Plan de Prévention des Risques naturels « inondations et mouvements de terrain » de Saint-Benoit

Analyse des demandes de précisions de l'enquête publique

Rapport final

BRGM/RP-67150-FR

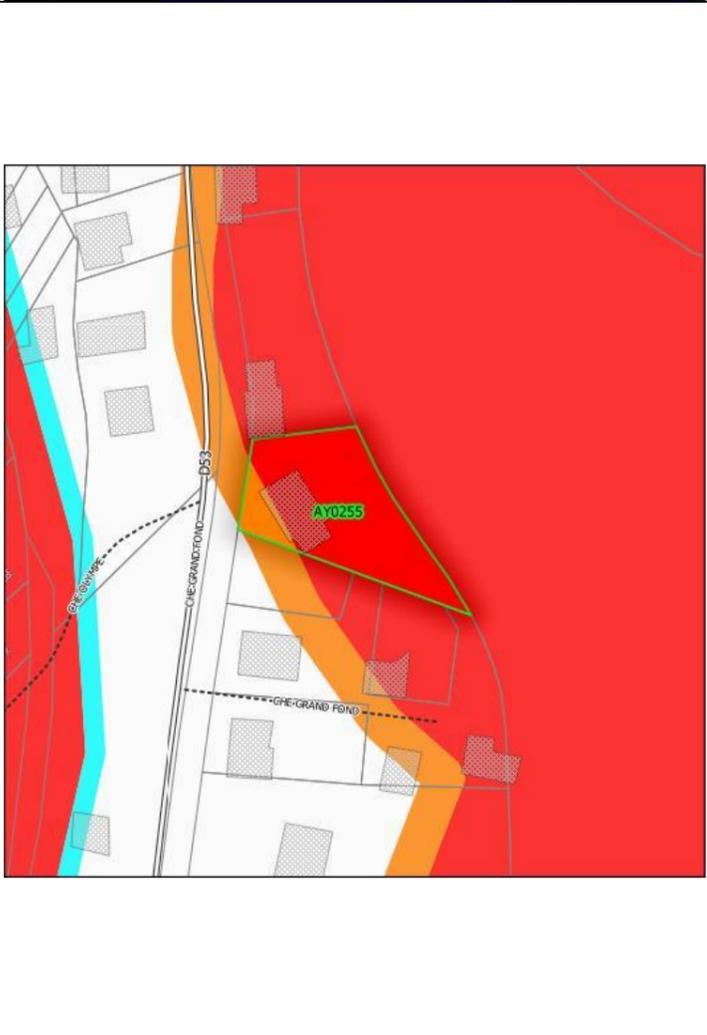
<p>40 CV.R1.OBS.033</p>	<p>SCEA Espoir Bourbier les Hauts AE 347</p>	<p>demande modification de la partie en PPRI sur la zone constructible</p>		<p>La parcelle AE347 est située en rive gauche d'une ravine affluente de la Ravine Bourbier. À ce niveau, la berge est haute de 20 m avec des pentes de l'ordre de 20 à 30°. La parcelle AE347 est concernée par un aléa Moyen MVT au niveau de la berge où les pentes dépassent les 20°.</p> <p>Le zonage de l'aléa MVT est ici justifié, tout comme sa traduction réglementaire. Cet aléa est traduit en R2 car les capacités de sécurisation face à la problématique de mouvements de terrain sont jugées délicates et non réalistes à l'échelle d'un projet sur cette parcelle afin de garantir une protection durable sur le siècle à venir.</p>	<p>Pas de modification</p>

N° requête	Section	Parcelle	Visite complémentaire
4	BN	30	NON
41	BN	352	OUI
48	BN	357	NON
2	BW	683	OUI

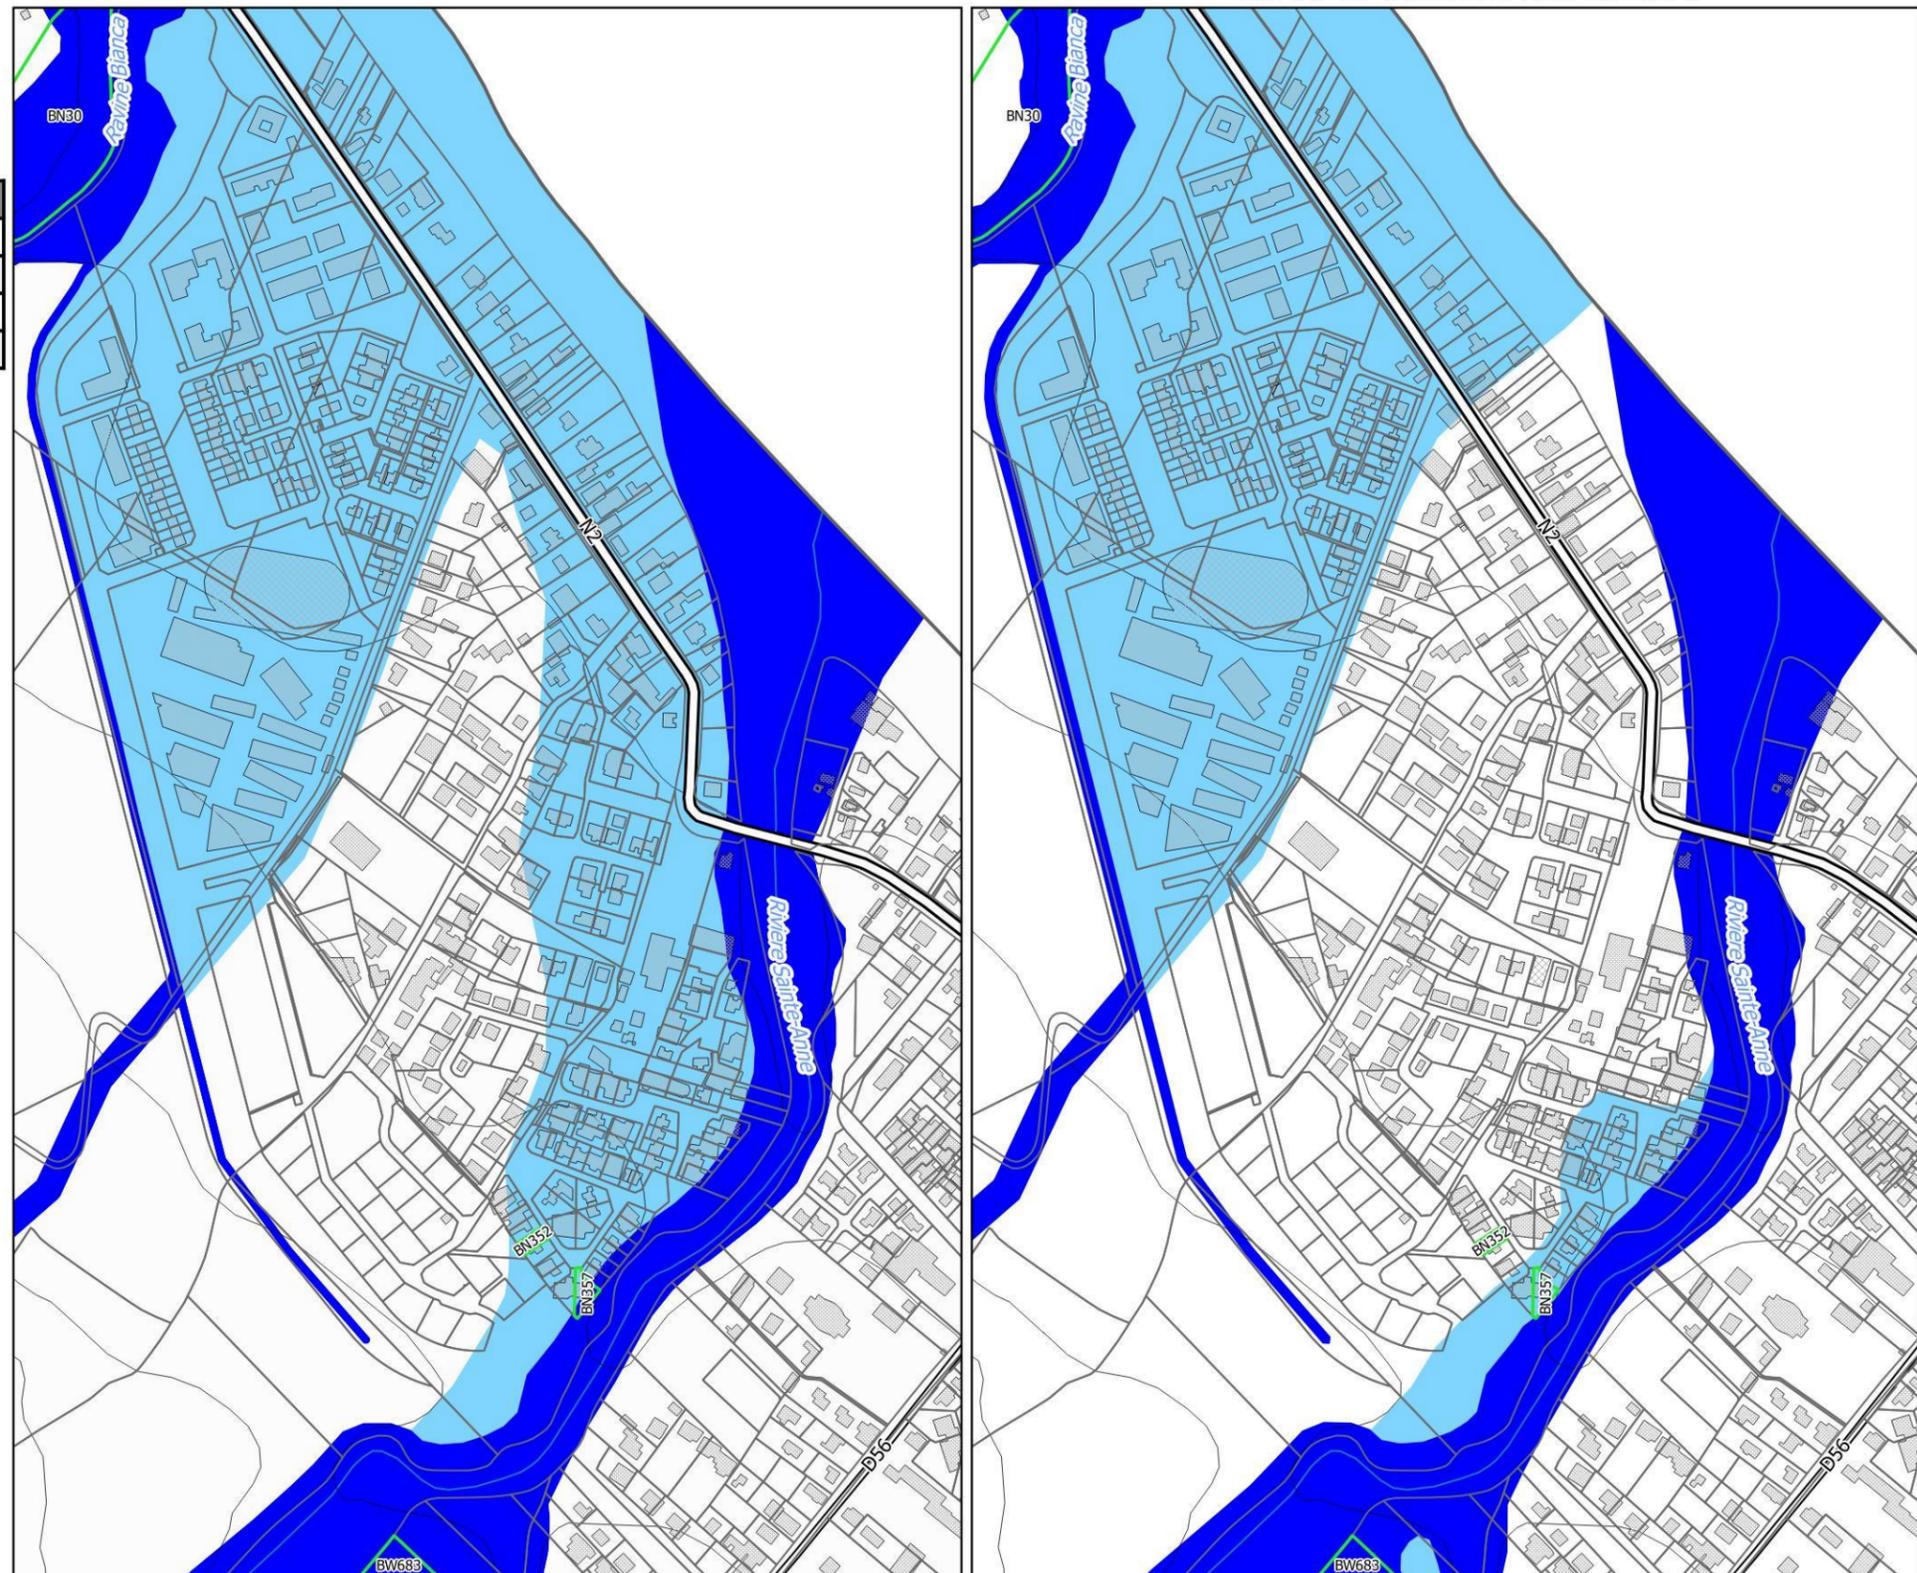
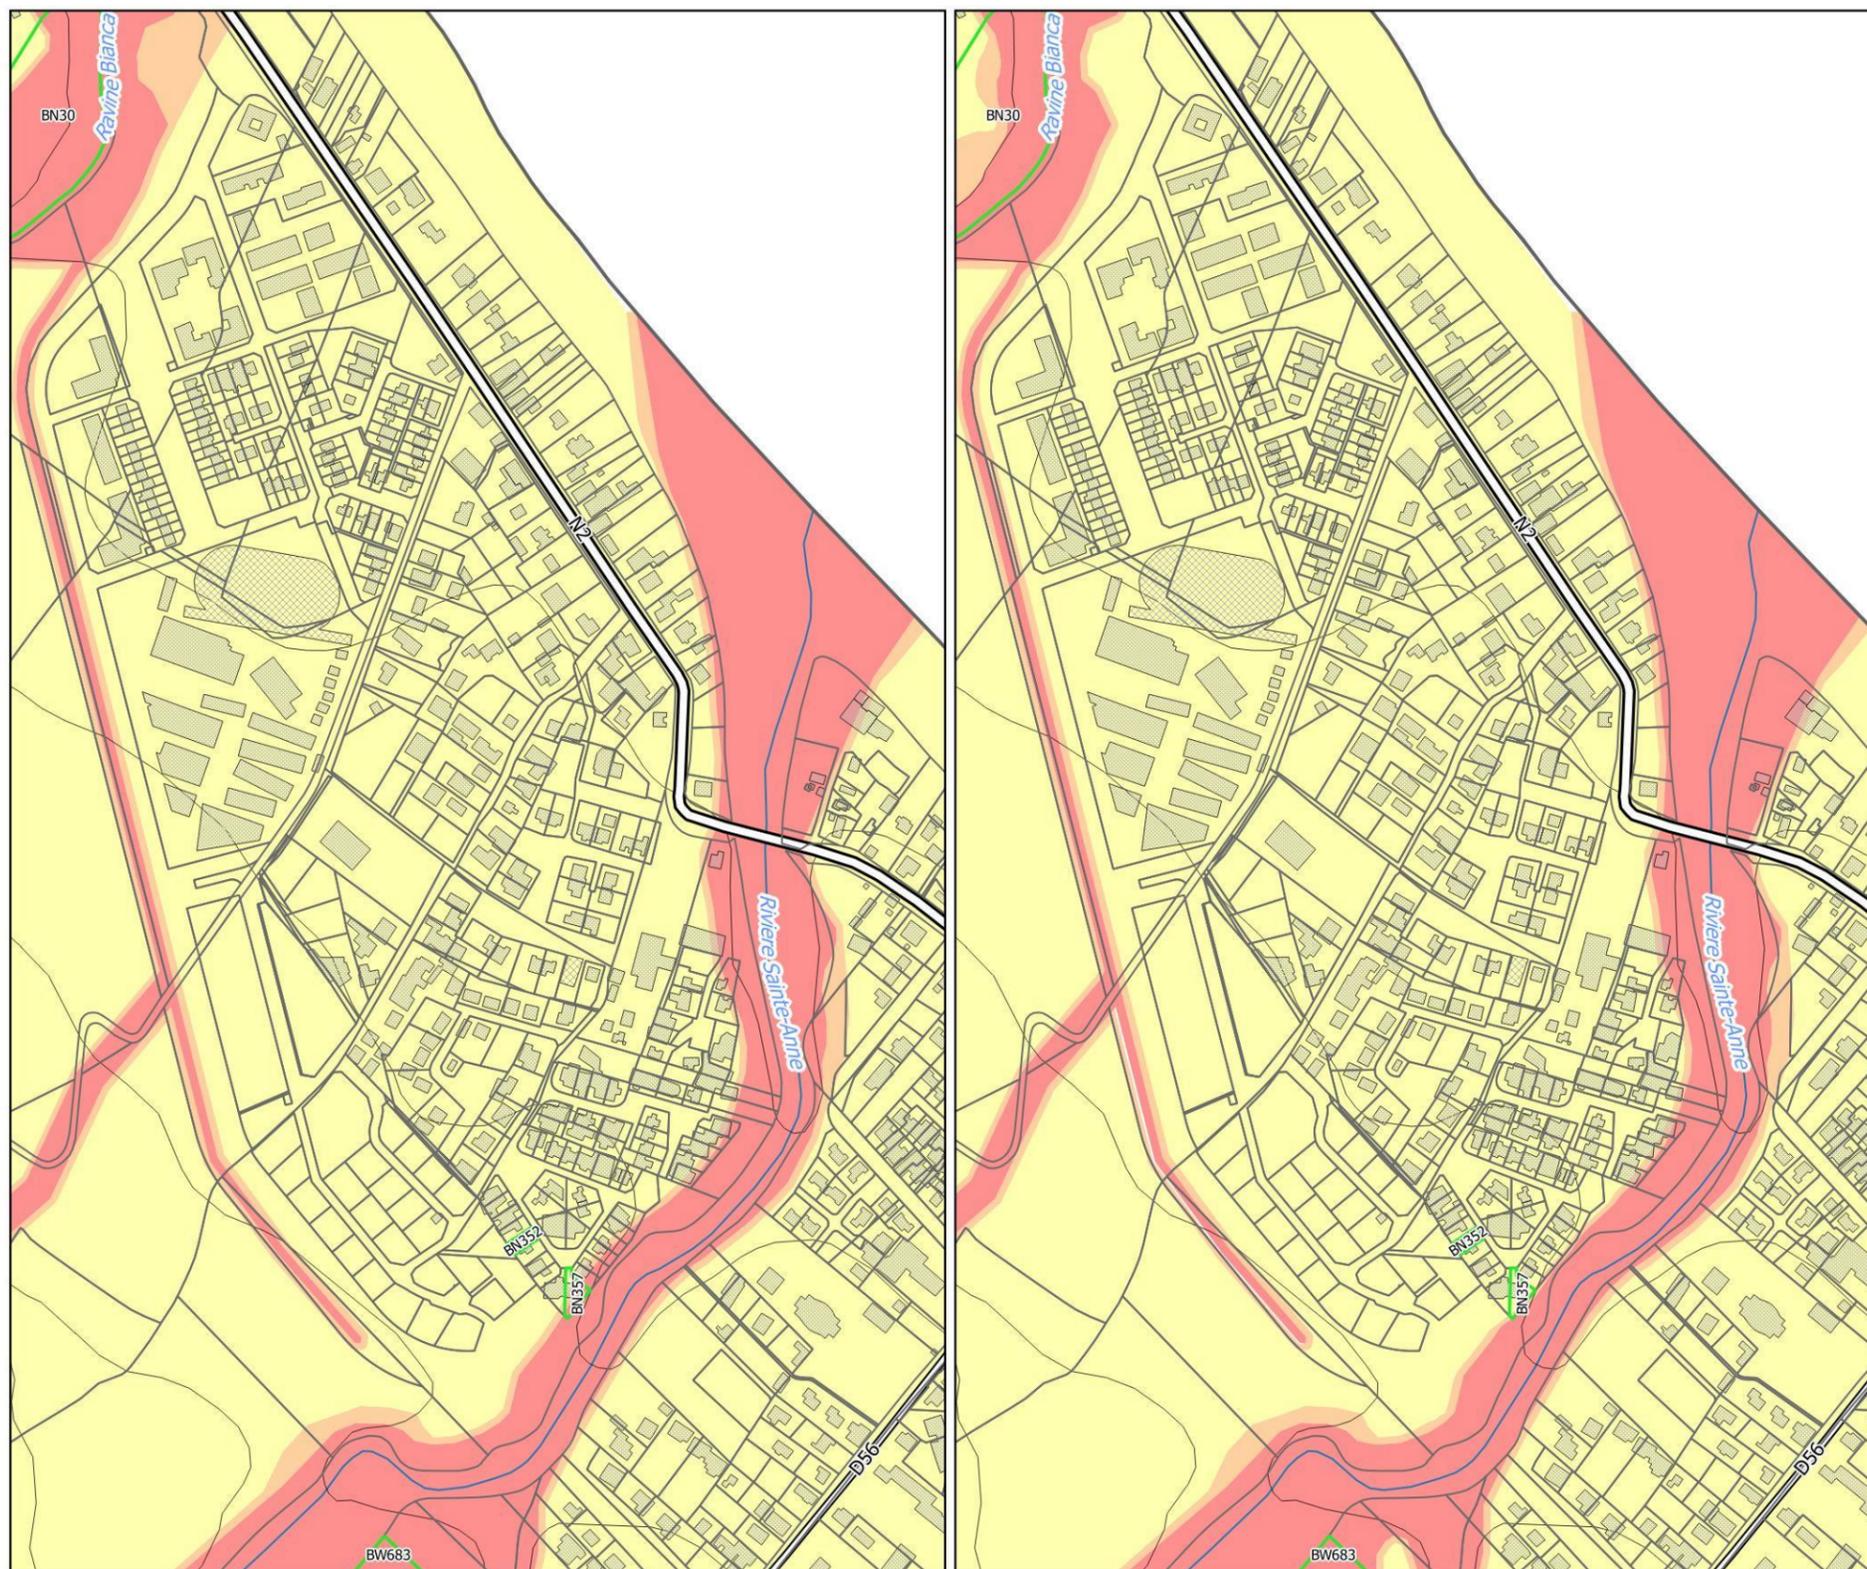
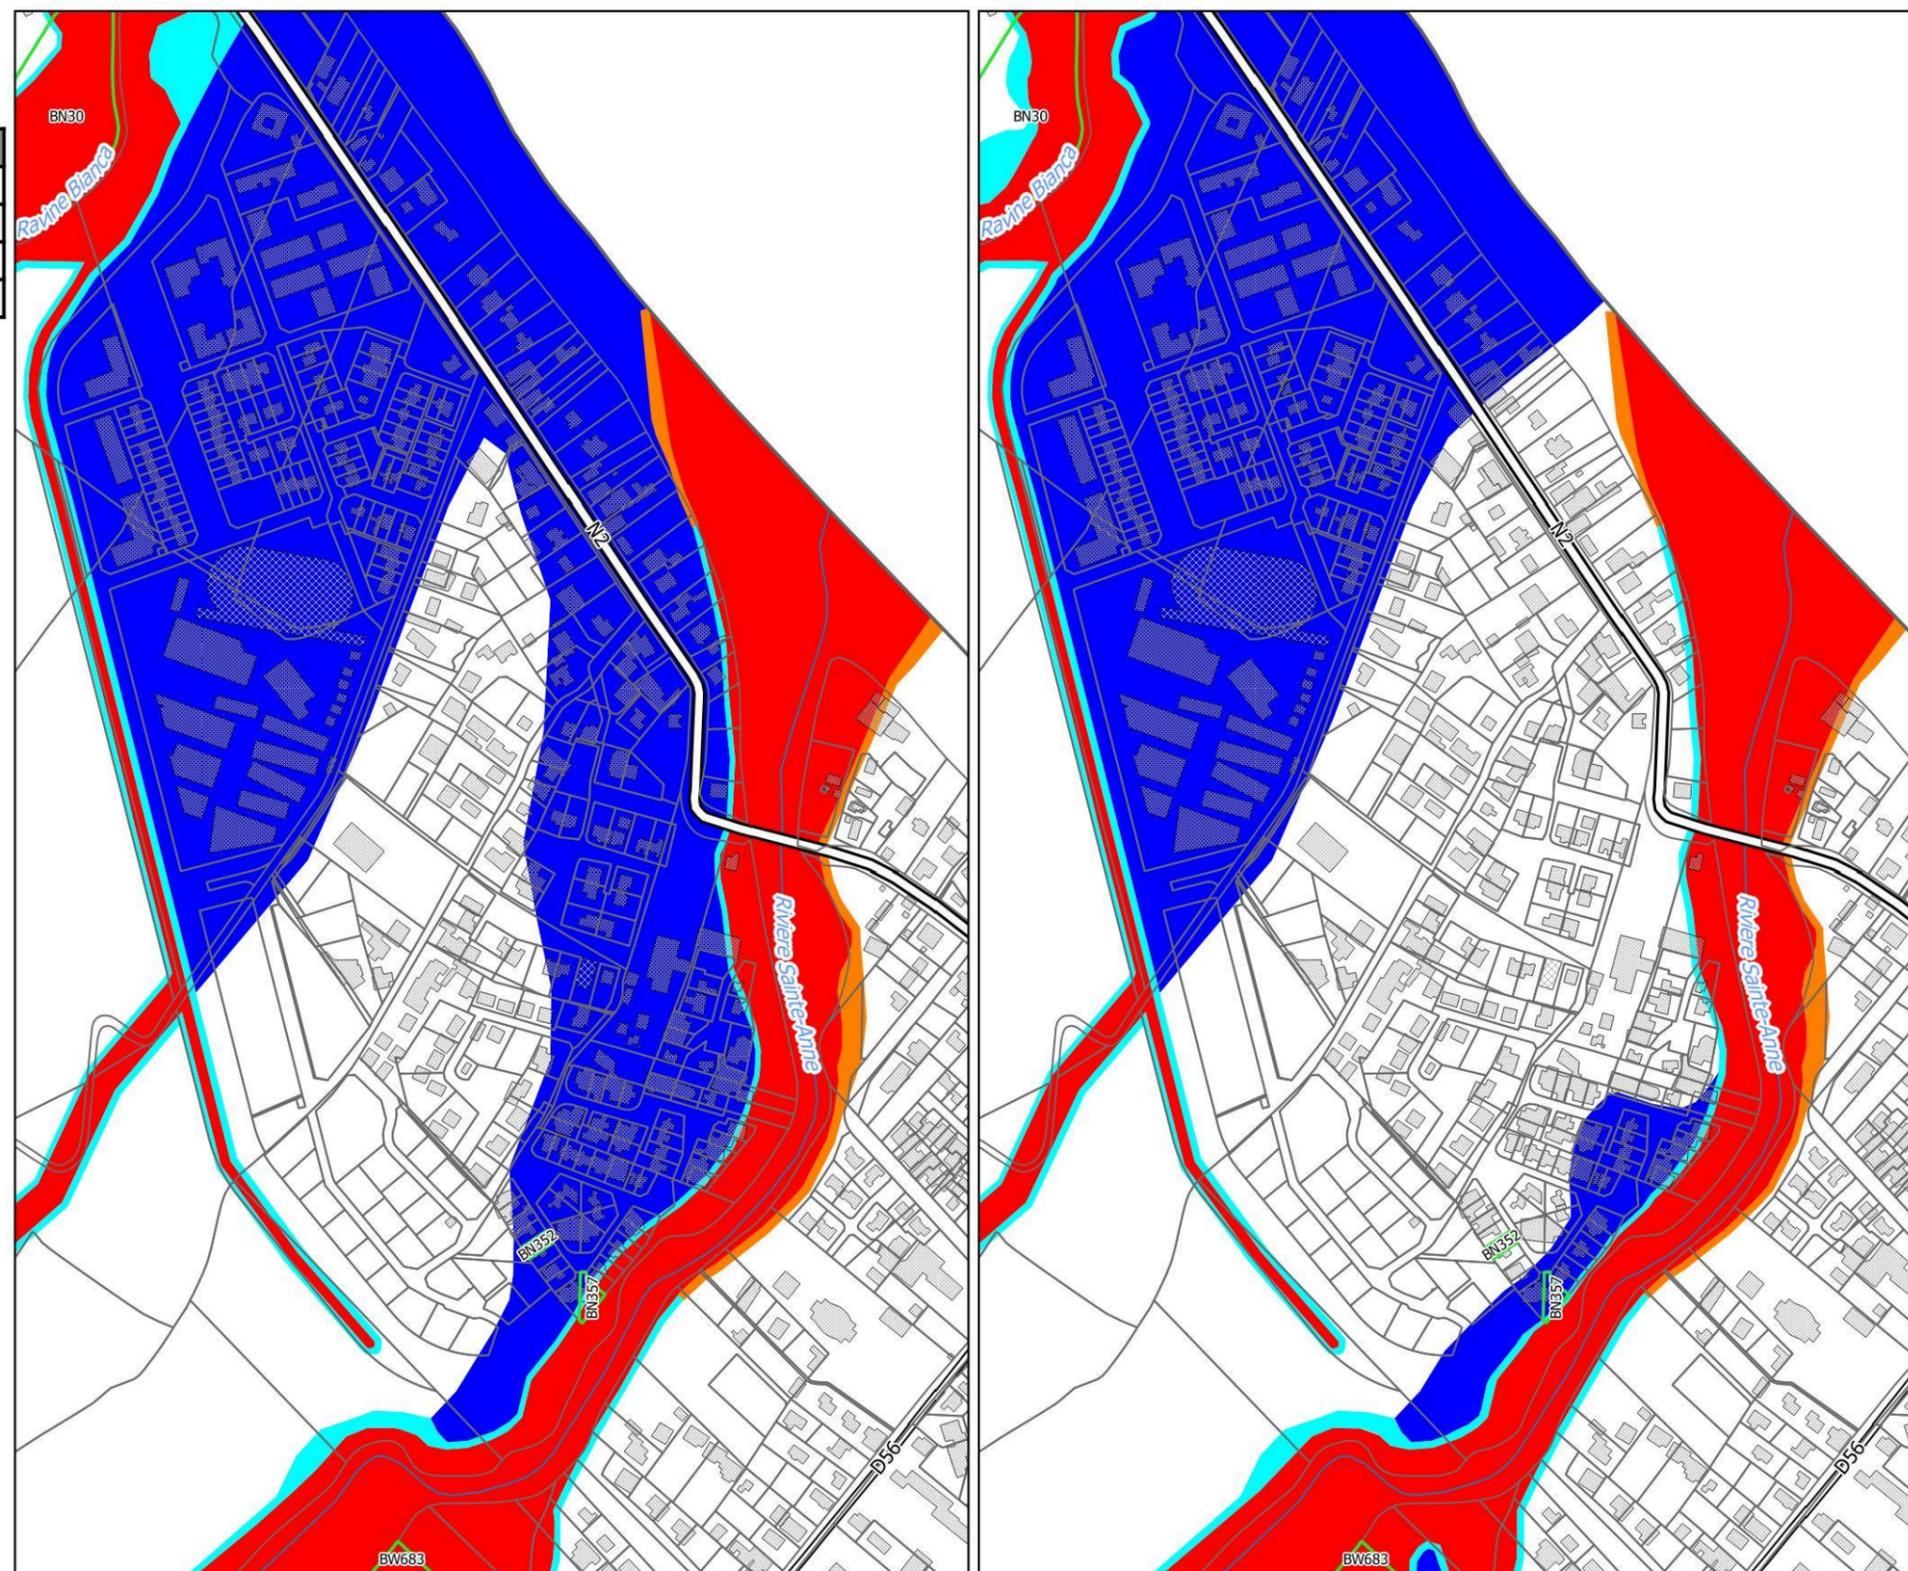
<p>41 CV.R1.OBS.034</p>	<p>GAUVIN Thierry 42 Cité de l'église - Ste Anne BN 352</p>	<p>constate que terrain est en zone B2 alors qu'il est sur un talus à plus de 2 m de la route et donc ne peut être inondé. Veut une visite sur place pour étudier zonage.</p>		<p>La parcelle BN 52 est située en rive gauche de la Rivière Sainte Anne à une quarantaine de mètres de la berge. La parcelle se trouve dans une zone d'expansion de crue. Le point de débordement se situe au niveau de la confluence de 3 bras, 150 m en amont.</p> <p>L'analyse approfondie de la topographie issue du MNT litto3D (©IGN2012) permet d'envisager une précision de l'enveloppe de la zone de débordement (zone B2).</p> <p>La visite de terrain du 11/05/2017 a permis de préciser les conditions d'écoulement au sein de la zone de débordement de la Rivière Sainte-Anne et de préciser le zonage du PPR (cf. compte-rendu de visite en annexe 2 du présent rapport).</p>	<p>Inscription au programme de visites (Déclassement)</p>

Au droit de cette parcelle, le gabarit du cours d'eau, large de 22 m avec des berges de 6 à 7 m de hauteur (Figure 1) permet d'évacuer le débit de crue centennal estimé à 499 m³/s.

La voie communale bordant au nord la parcelle BN352 présente une forme convexe avec un point haut situé devant la parcelle BN352 (Figure 2). Cette morphologie n'autorise pas l'étalement des eaux vers l'ouest et le nord en cas de débordements de la rivière dans ce secteur.

En cas de crue centennale, les écoulements devraient donc suivre l'axe de la voie descendante du lotissement Église 2 (Figure 3) et arriver avec des vitesses élevées sur une zone plane où la route communale forme un coude (Figure 4).

Figure 5 : Abords de la parcelle BW505 et ouvrage hydraulique de la RD56

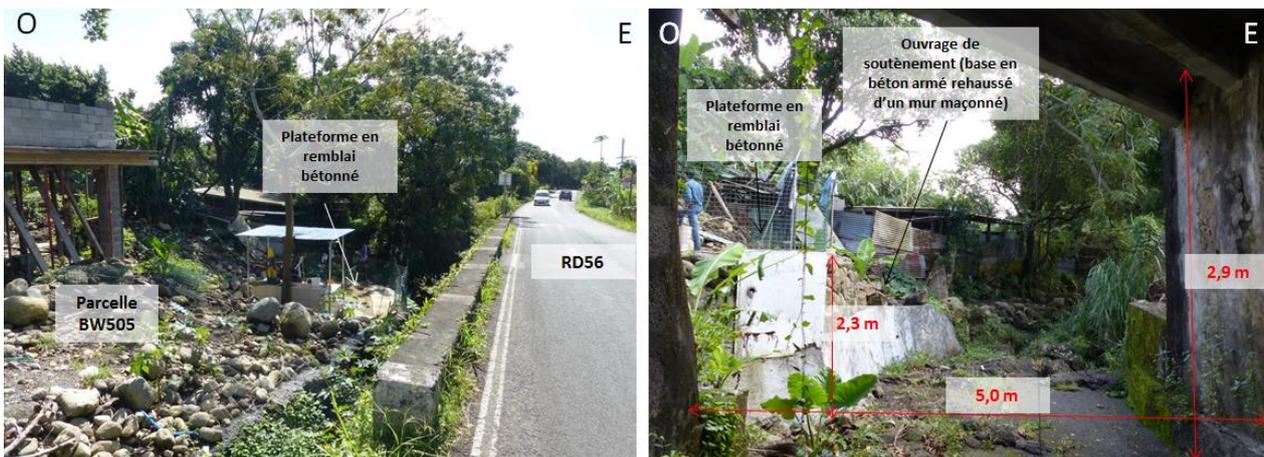
À la sortie de l'ouvrage hydraulique, la rive gauche est haute de 3-4 m avec une plateforme intermédiaire aménagée à 1,8 m au-dessus du lit du cours d'eau et confortée en pied par un soutènement en béton rehaussé d'un mur maçonné réalisé par le pétitionnaire. Les ouvrages réalisés n'apparaissent pas visuellement dimensionnés pour résister aux actions hydrauliques sur la période de référence du PPR (siècle à venir). La rive droite haute de 2,5 m environ est constituée par un remblai routier de la RD56 (Figure 5).

Plus en aval, le cours d'eau s'écarte de la RD56, le lit du cours d'eau s'élargi (7 m) ; la berge en rive droite est légèrement moins élevée (1,2 m) que la berge rive gauche (1,5 m environ) (Figure 6).

L'aléa moyen est traduit en B2u au zonage réglementaire du projet de PPR du fait des capacités de sécurisation jugées possibles dans ce type de configuration (faibles hauteurs de berges).
